OGGETTO: PROCEDURA DI VALUTAZIONE DI IMPATTO AMBIENTALE (ART. 15, LR 4/2018) PER IL PROGETTO DENOMINATO POLO PIAE N°10 I SASSONI NEL COMUNE DI GRAGNANO TREBBIENSE PRESENTATO DAI PROPONENTI EDILSTRADE FRANTUMATI SNC, MOLINELLI SRL, AMG SCAVI SRL.S, PIZZASEGOLA DIOSCORIDE SRL E SIG.RI PIZZASEGOLA CLAUDIO E TIZIANO. CONTRIBUTO ISTRUTTORIO

Procedimento Unico di Valutazione d'Impatto Ambientale (art. 15, L.R. 4/2018) per il progetto denominato POLO PIAE n° 10 "I SASSONI" nel Comune di Gragnano Trebbiense. Osservazioni.

OGGETTO: Procedimento unico di VIA per il progetto denominato POLO PIAE n° 10 I Sassoni ubicato nel Comune di Gragnano T.se. Parere igienico-sanitario.

Oggetto: PROCEDIMENTO UNICO DI VALUTAZIONE DI IMPATTO AMBIENTALE (ART. 15, LR 4/2018) PER IL PROGETTO DENOMINATO POLO PIAE n°10 I SASSONI NEL COMUNE DI GRAGNANO TREBBIENSE (PC) PRESENTATO DAI PROPONENTI EDILSTRADE FRANTUMATI SNC, Molinelli srl, AMG scavi srl.s, Pizzasegola Dioscoride srl e sig.ri Pizzasegola Claudio e Tiziano - RICHIESTA ESPRESSIONE PARERE DI COMPETENZA

Estratti cartografici Ireti rete di Acquedotto

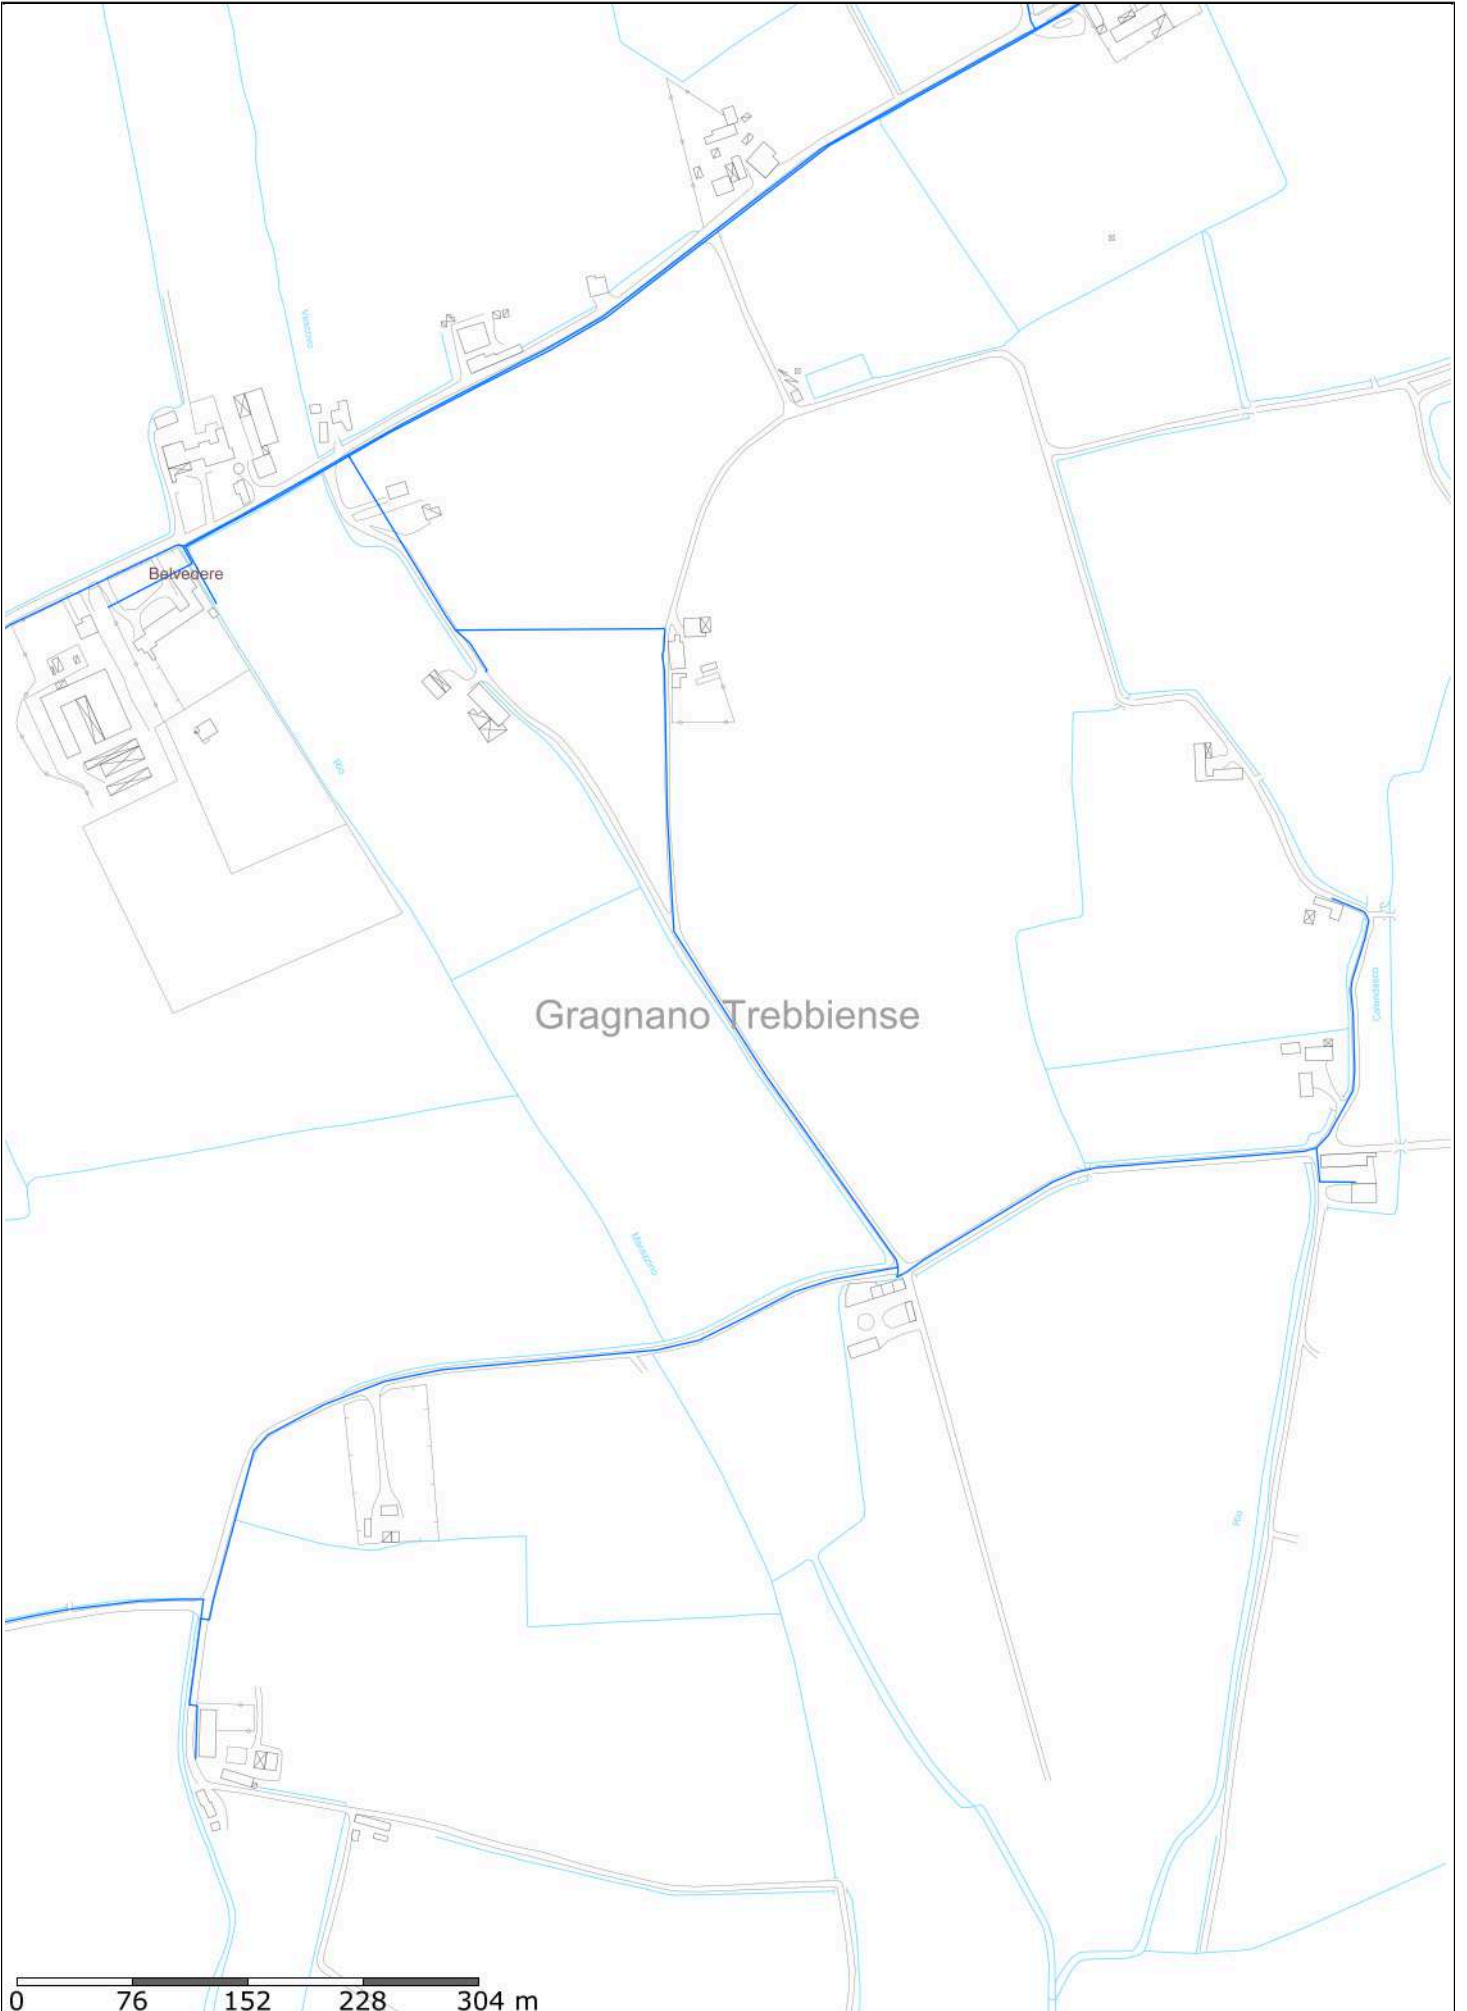
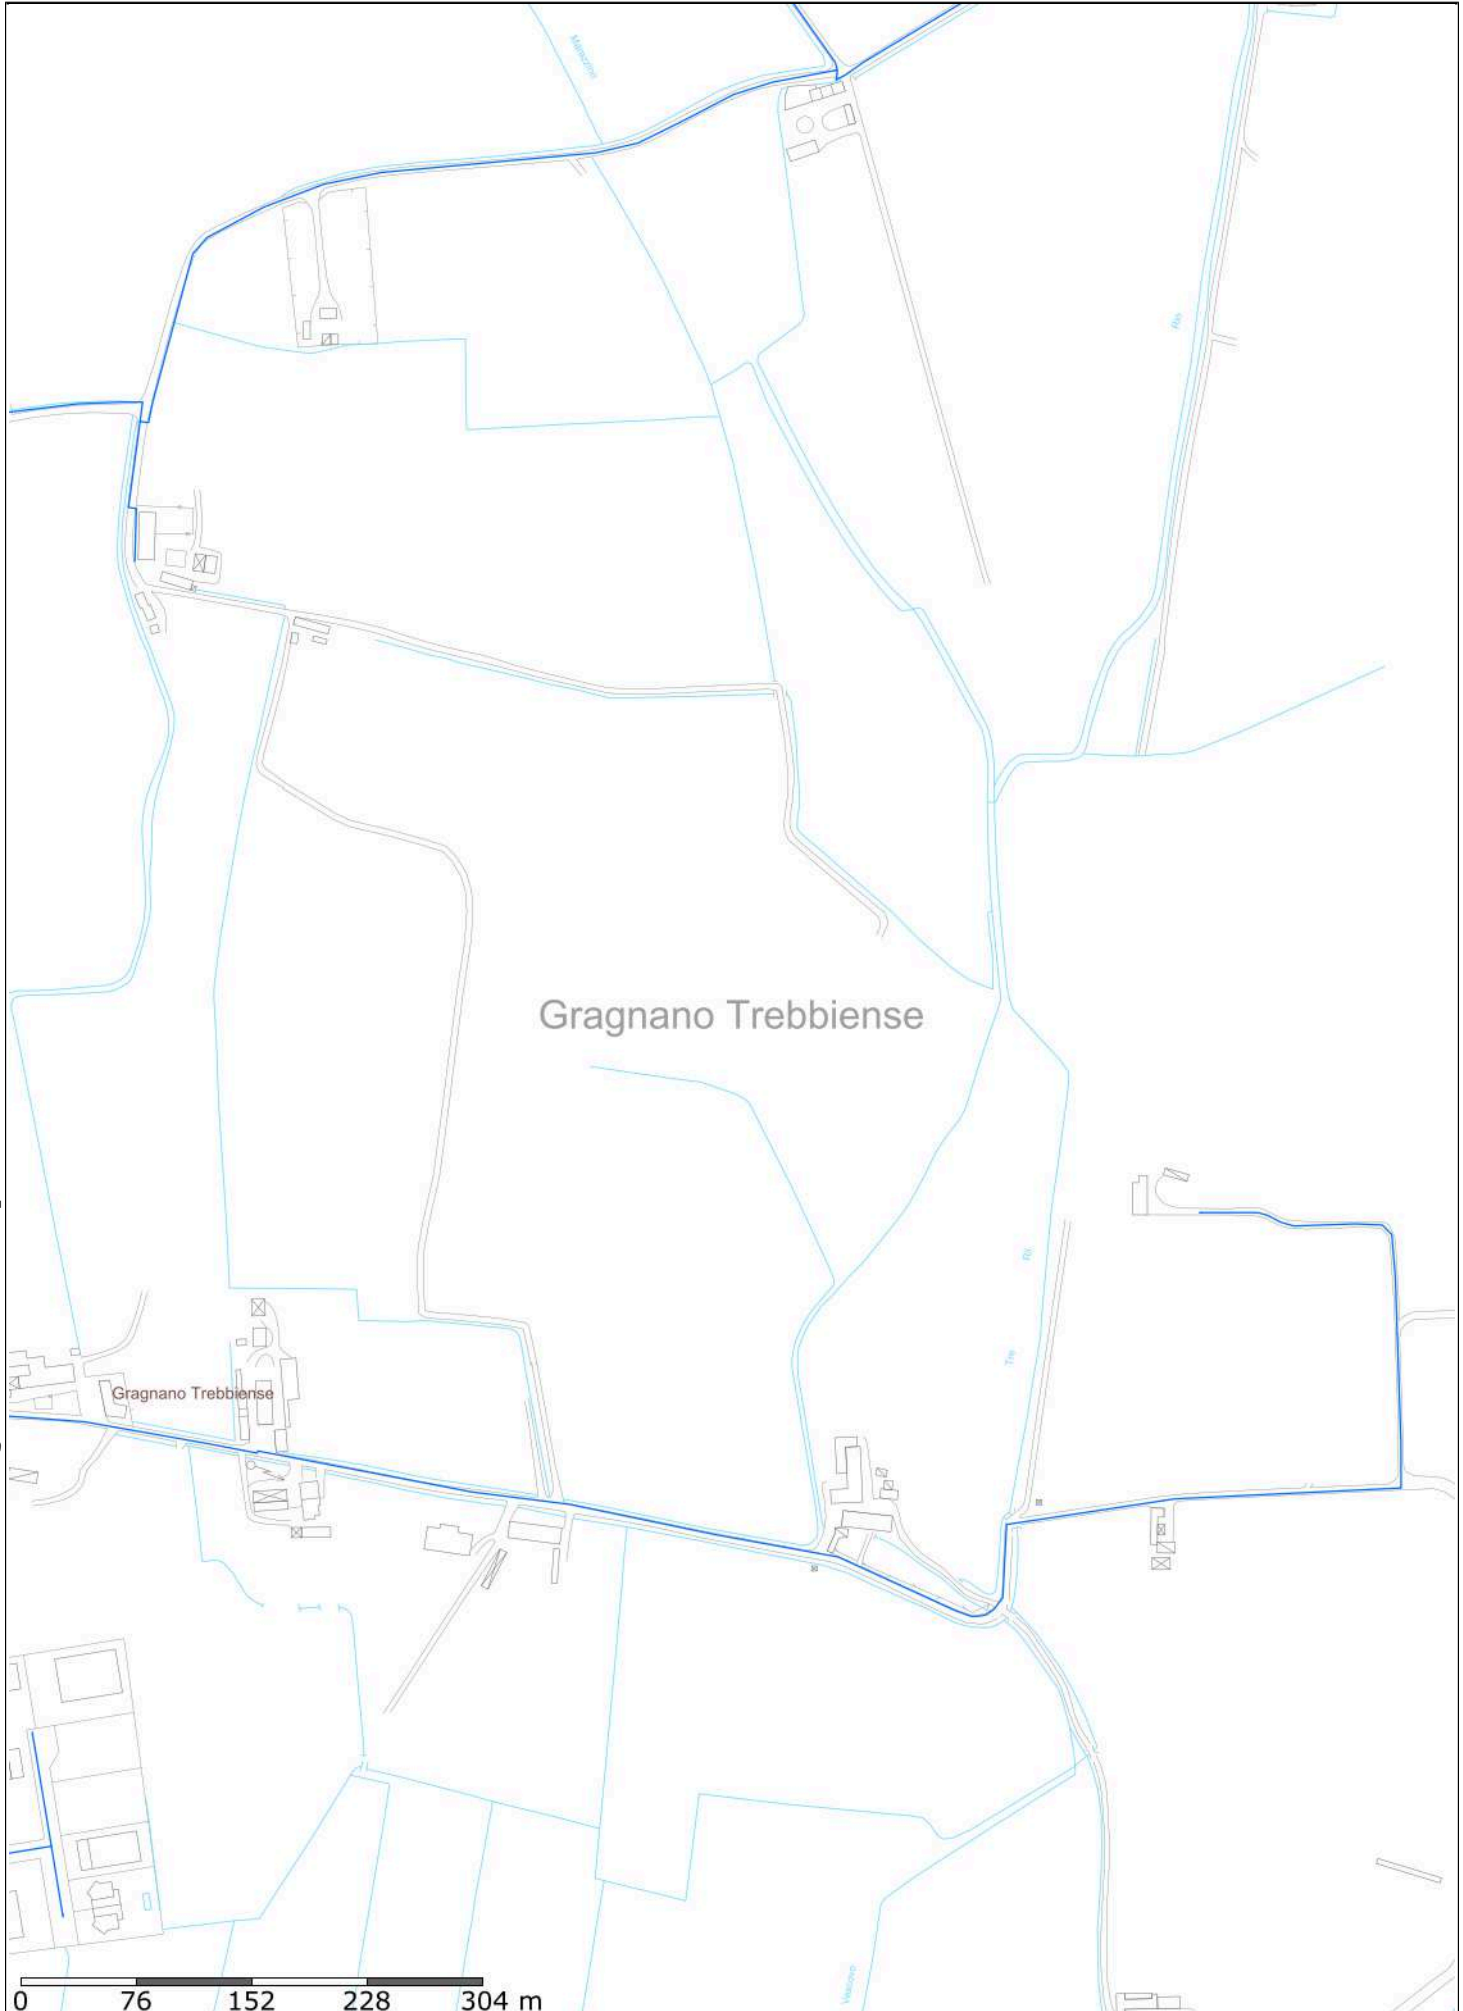
- Cava Crocetta 3: nessuna interferenza con le reti di pubblico acquedotto;
- Cava Crocetta 4: nessuna interferenza con le reti di pubblico acquedotto;
- Cava Crocetta 5: interferenza degli scavi con area di rispetto tracciato acquedottistico (posto lungo strada comunale dei Crevosi) peraltro correttamente evidenziato negli elaborati progettuali.

- ai sensi dell'art. 104 DPR 128/59 da "acquedotti e relativi serbatoi" gli scavi devono essere mantenuti a 50 m (eventualmente derogabili);
- l'eventuale deroga è rilasciata, successivamente all'ottenimento dell'autorizzazione allo scavo ai sensi della LR 17/91, dall'Agenzia Regionale Sicurezza del Territorio e Protezione Civile Servizio Area Affluenti Po a seguito di parere della scrivente IRETI spa.

In merito ai restanti comparti, di cui non è prevista l'attivazione con il presente procedimento, si allega cartografia aggiornata dei tracciati acquedottistici presenti all'interno del Polo estrattivo in modo da consentire una verifica su eventuali interferenze con i comparti estrattivi individuati e, nel caso, aggiornare fin da ora le relative aree di rispetto sugli elaborati progettuali prodotti.

Si evidenzia che successivamente all'ottenimento dell'autorizzazione all'escavazione dovrà essere fatta richiesta di deroga ai sensi dell'art. 104 DPR 128/59 per interessare all'escavazione l'area di rispetto.
